基準不適合箇所

改善内容

サイド・スタンド・スイッチ

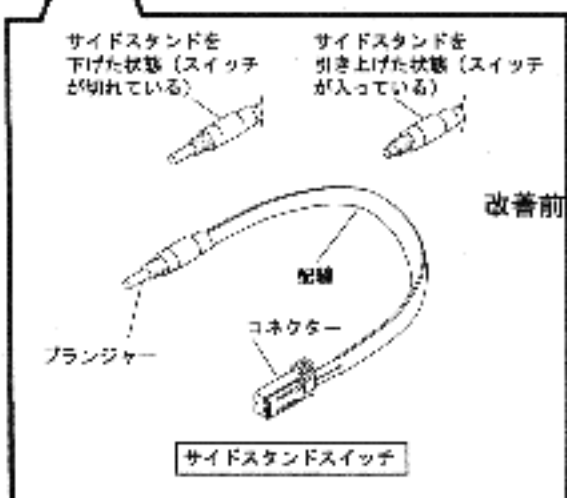
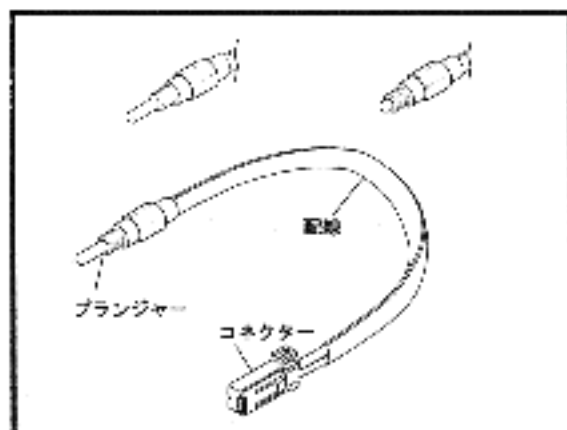
サイド・スタンド・スイッチ（サイド・スタンドをした状態で走行して転倒することを防止するために、サイド・スタンドを格納しないと原動機が始動できないようにするもの）のプランジャー（スイッチの可動部）の形状及び材質が不適切なため、そのままの状態で使用を続けると、走行時の振動等により当該スイッチが切れて、走行中に原動機が停止する、又は、原動機が始動ができなくなる恐れがある。

不 具 合 品	プラスチック製で平坦な端面のプランジャーを有す
対 策 品	金属製で球面の端面のプランジャーを有す

全車両、当該サイド・スタンド・スイッチを対策品と交換する。
